ServiceInfo 6/2026

Empfehlungen für Anlagen mit Fahrzeugen der Typen LPA-8 und LPE-8

Abb. 1 Darstellung des am Sessel montierten Nachrüstsatzes

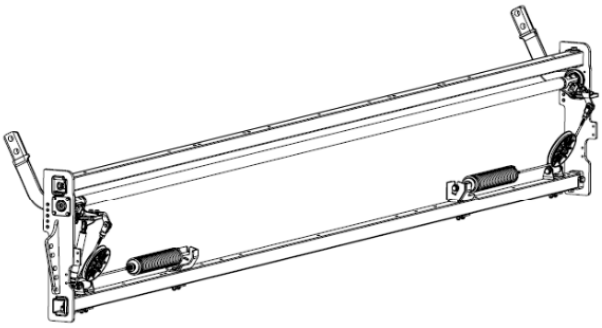
aufgrund der positiven Erfahrungen mit dem neuen Federspannsystem, das für bestimmte Sesseltypen entwickelt wurde, hat LEITNER Nachrüstsätze für die Schließbügel der Serien LPA-8 und LPE-8 eingeführt. Diese Nachrüstsätze dienen als Nachrüstlösung zur Verbesserung der Zuverlässigkeit des Verschlusssystems.

Hintergrund
Bei einigen Anlagen mit LPA-8-Sesseln wurden Brüche der Federn im Schließbügel festgestellt, insbesondere bei Ausführungen mit nur einem Fußraster. Daraufhin wurde ein neues Federsystem entwickelt, das bereits erfolgreich bei der Serie RE-8 validiert und anschließend auch für die Serien LPA-8 und LPE-8 angepasst wurde.

- das Risiko eines Federbruchs im Verriegelungssystem zu verringern,
- die Betriebssicherheit des Schließbügels zu verbessern,
- die technische Ausführung an die neuesten LEITNER-Standards anzupassen sowie
- die Lebensdauer des Systems zu verlängern und außerplanmäßigen Wartungsaufwand zu reduzieren.
